Elektrische installaties op laagspanning en op zeer lage spanning (Boek 1 - KB 8/09/2019) - Algemene Directie Energie

Schuttershof 28 - 9140 Temse

Uitgevoerd op: 23/05/2022

Niet conform

(inwendige foto)

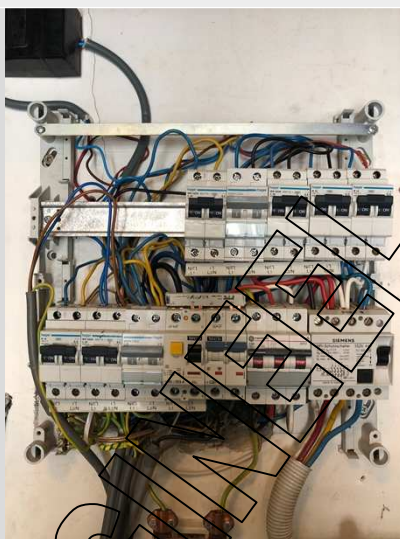
- De nominale stroomsterkte (I_n) van het materieel (schakelaars, contactoren,...) dient aangepast te worden aan de overstrombeveiliging van de stroomkring (B1: 4.4.1.1.; B2: 4.4.1.1.; B3: 4.4.1.1.). Bijkomende informatie: Kablage draad aanpassen naar 10 carre. IVM vermogen zonnepanelen + binnenkomend.
